電気用品安全法の技術基準解釈通達の一部改正（電気フライヤー）

（電気フライヤー外観）

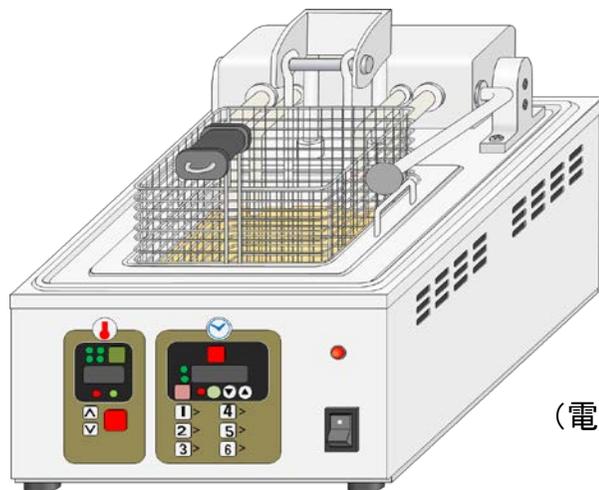
- 近年コンビニエンスストアでは、店内で調理した唐揚げ等を提供する機会が多くなったが、その際に使われる電気フライヤーの過熱による天ぷら油火災の事例が報告されている。
- この対策として、電気フライヤーの異常温度試験の項目に少量油状態に関する規定を追加する改正を行う。

- ① 電気用品調査委員会の事故事例調査部会における平成27年度の事故事例調査の結果、電気フライヤーの過熱火災事故が近年継続して発生していることから、電気フライヤーに係る技術基準解釈の見直しを実施。

- 解釈別表第八の2(20)の二項（異常温度上昇）に少量油状態に関する規定を追加。
- 具体的には、JIS C9335-2-37（家庭用及びこれに類する電気機器の安全性：業務用フライヤの個別要求事項）に規定の試験方法及び規定値を引用。
